Produktänderungsmitteilung *Product Change Notification*

Titel Title	Änderung der Bauhöhe SO-DIL <i>SO-DIL Device Height Conversion</i>
Typen Types	B40S, B80S, B125S, B250S, B380S, B500S; B40FS, B80FS, B125FS, B250FS, B380FS; CS10S, CS20S, CS30S, CS40S, CS50S
Grund der Änderung	Die neue „schlanke“ Bauhöhe bringt den Anwendern Vorteile beim Leiterplattenentwurf und Bestücken. Die Bauteile können auf der Leiterplattenunterseite angeordnet werden, wo normalerweise die Bauhöhe beschränkt ist.
Reason of Change	<i>The new "slim" height will bring assembly and printed circuit board (PCB) routing advantages to the customer. Devices can be assembled on the bottom side of the PCB, where space is normally restricted.</i>
Zustimmung	Diese Mitteilung wird an alle Diotec Kunden verteilt und auf unserer Internetseite veröffentlicht. Diotec betrachtet diese Änderung als akzeptiert, wenn nicht innerhalb von 30 Tagen nach Ausgabedatum in schriftlicher Form eine gesonderte Vorgehensweise gefordert wird. Hierzu ist der jeweilige Diotec Semiconductor Vertriebskanal zu kontaktieren.

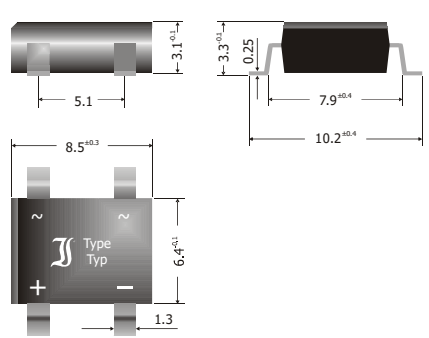
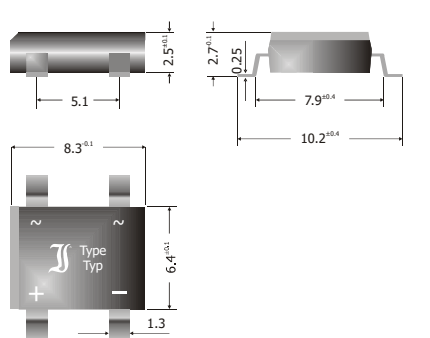
Bisher Current	Neu New
Mechanisch Mechanical		
Elektrisch Electrical		Keine Änderungen <i>No changes</i>
Verpackung Packaging	1250 Stk. <i>pcs</i> 13" Rolle Blistergurt <i>tape&reel</i>	1500 Stk. <i>pcs</i> 13" Rolle Blistergurt <i>tape&reel</i>
Bestell-Nr. Ordering Code	"B250S" (Bsp./example)	"B250S-SLIM" (Bsp./example)
Artikel-Bezeichnung Part Description	In Auftragsbestätigung und auf den Bauteil-Etiketten (Bsp.) <i>In order confirmation and on device labels (example):</i> "B250S"	In Auftragsbestätigung und auf den Bauteil-Etiketten (Bsp.) <i>In order confirmation and on device labels (example):</i> "B250S slim package, 2.5mm high"
